## 性能維持施設に係る原子力規制庁殿のご質問に対する回答

図1.性能維持施設の維持台数の考え方

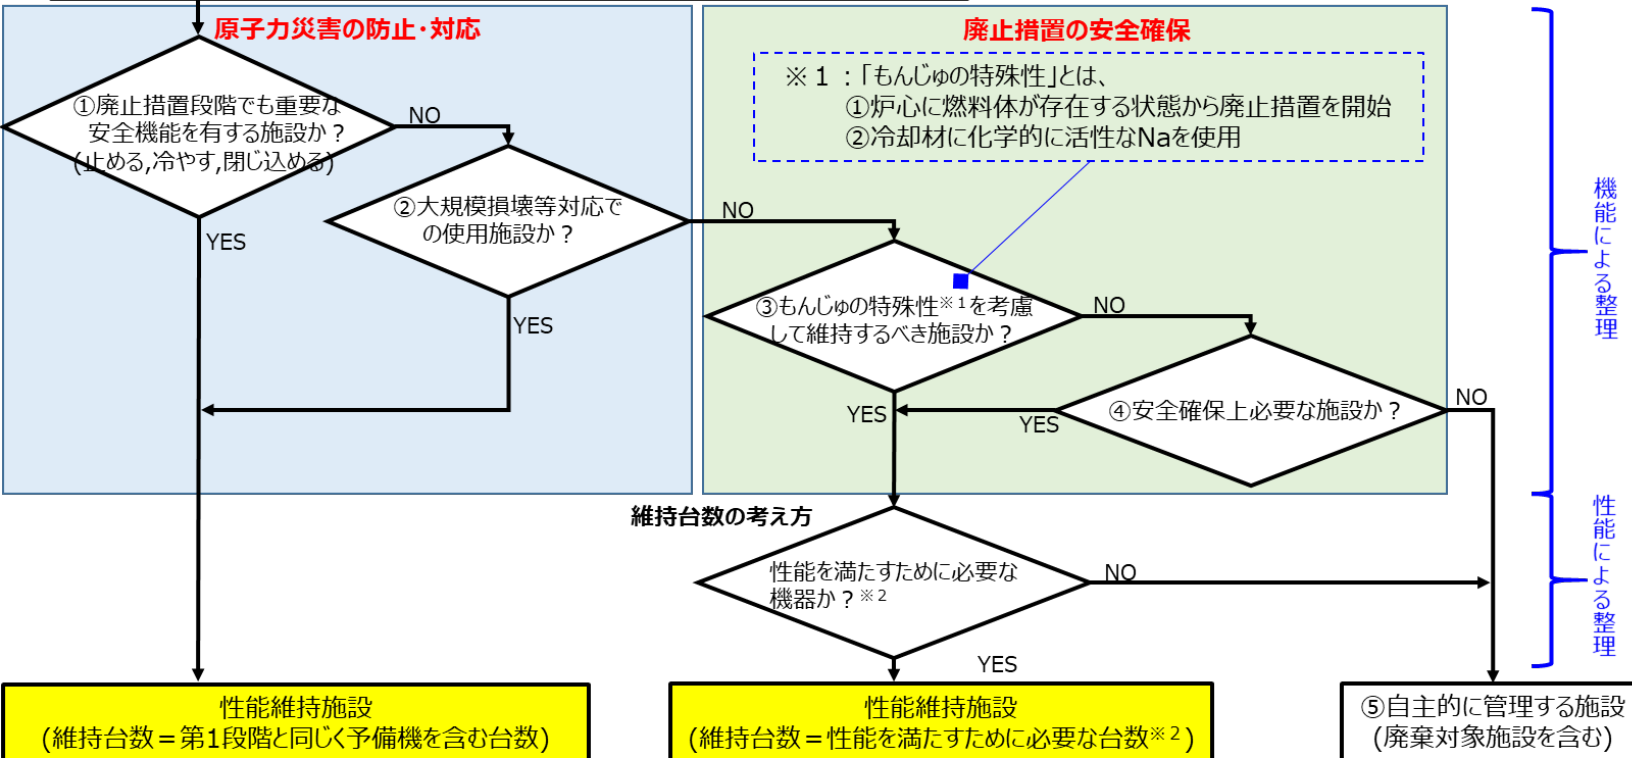
Q 1 : 性能維持施設の機能・性能に必要な設備の維持台数について、第 1 段階では「既許可」通りと  
していたが、第 2 段階では「機能・性能に必要な最低台数」としている。廃止措置の第 2 段階の  
安全確保の基本的考え方について示すとともに、その考え方に沿って性能維持施設がどうあるべ  
きかを回答すること。

A 1 : 廃止措置の第 2 段階前半のプラント状態は、原子炉から全ての使用済み燃料が燃料池に貯  
蔵が完了し、燃料の冷却材として使用した放射化ナトリウムはタンク等にドレン・固化した状態とし  
ており、原子炉内と炉外燃料貯蔵槽内に残すのみの状態である。

この第 2 段階前半の安全確保の基本的考えは、図 1 に示すとおりであり、

1) 第 1 は、残る原子力災害を防止すること。

具体的には、燃料池の使用済み燃料の冷却を継続すること。使用済み燃料及び放射化ナ  
トリウムからの過度な放射線被ばくを防止又は緩和すること。大規模損壊に対応することである。

2) 第 2 は、錯綜する廃止措置作業の安全を確保し、効率的かつ合理的な作業計画とする  
ことである。

3) 第 3 は、廃止措置工程を安全かつ確実に進めること。

具体的には、原子炉容器内 SsL 液位によるしゃへい体等取出しを安全かつ確実にを行う。

この安全確保の基本的考えに沿って、第 2 段階の性能維持施設の維持台数は、

1) 第 1 の原子力災害の防止においては、対応に万全を期するため、第 1 段階と同じ台数を  
維持する。

2) 第 2 の廃止措置の安全確保については、資源の効率的かつ合理的な配分を行うため、  
「機能・性能に必要な最低台数」とする。

3) 第 3 のしゃへい体等取出し作業については、ナトリウム純度低下が生じた場合でもリカバリプ  
ランを設け、これに用いる性能維持施設は、第 1 段階と同じ台数を維持する。

図 2 .燃料池水冷却浄化装置の系統

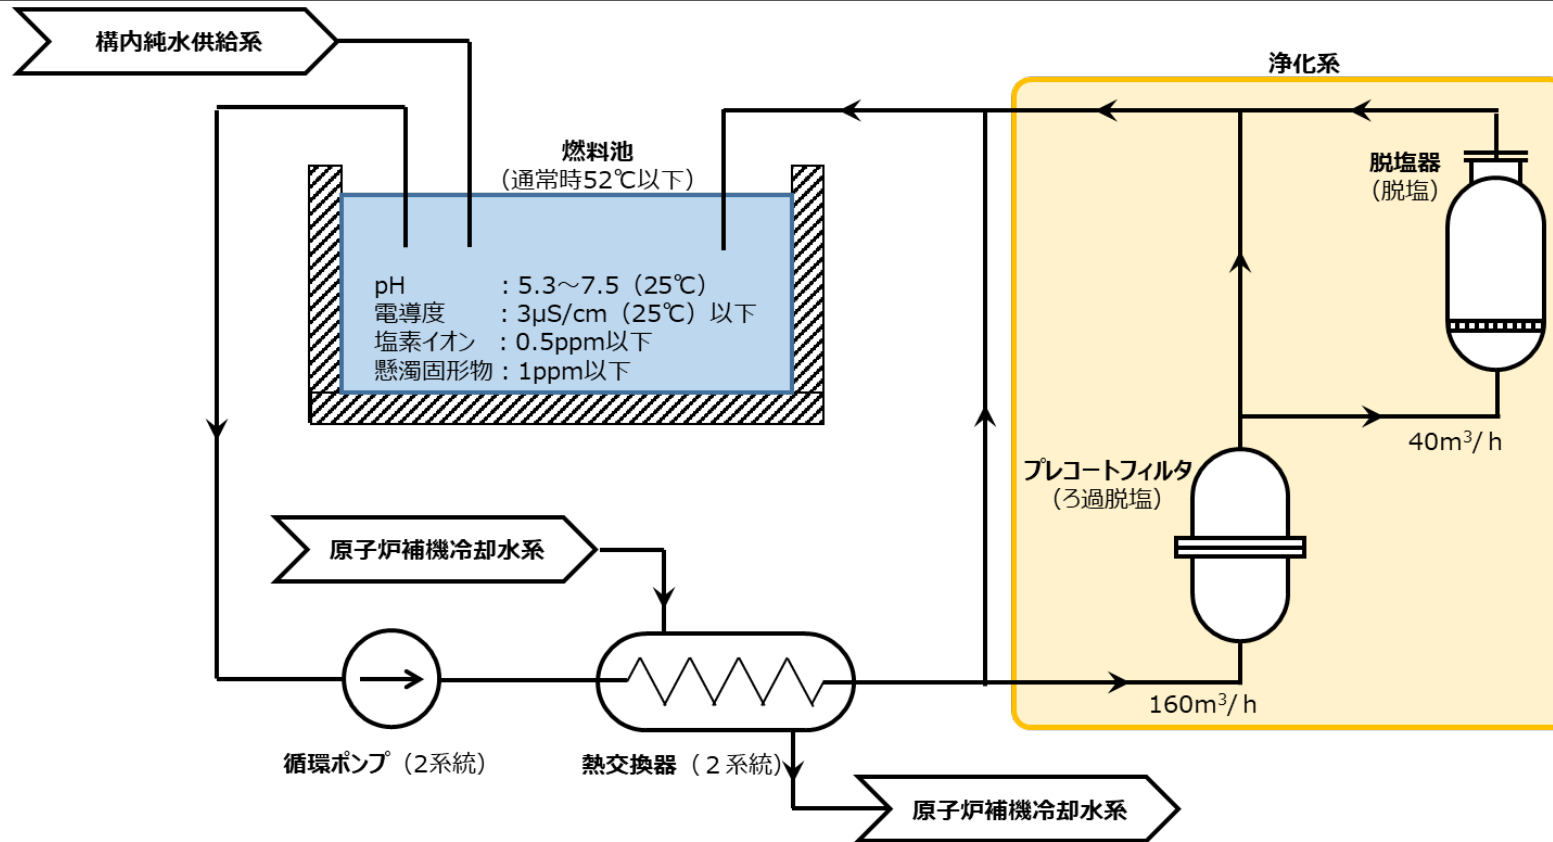
Q2：今回申請の中で、燃料池水浄化設備の脱塩器の削除のように、既許可の設備（装置）自体を削除するものがあれば、きちっと全て説明してもらいたい。

A2：第 6-1 表の“維持台数”欄に範囲を限定する記載があるものを抽出した結果は以下のとおりです。燃料池水浄化設備の脱塩器以外に予熱計装設備の液体ナトリウムの充填範囲以外を除くような記載を追加していますが、予熱計装設備の予熱・保温機能の範囲は、液体ナトリウムの充填範囲に限られることから、これを明確にするために追記したものです。それ以外に同様のものがないことを確認致しました。

なお、燃料池水冷却浄化装置は、脱塩器を使用しない運用に変更しようとしたが、水質を確実に維持し、燃料体被覆管の健全性に万全を期すため\*1、第 1 段階と同様に脱塩器を維持することに変更致します。

\* 1：燃料体等は、高速実験炉「常陽」の照射後試験結果を踏まえ、2018 年度に貯蔵した 86 体の燃料体を除き、缶詰缶を使用せず、燃料池の貯蔵ラックに貯蔵している。第 2 段階では、しゃへい体等の処理により、燃料池の水質に影響を与える可能性がある。よって、第 1 段階と同様に浄化機能をもつ脱塩器、プレコートフィルタの両方を性能維持することで、確実に水質を維持管理する。（燃料池水冷却浄化装置の系統は図 2 参照。）
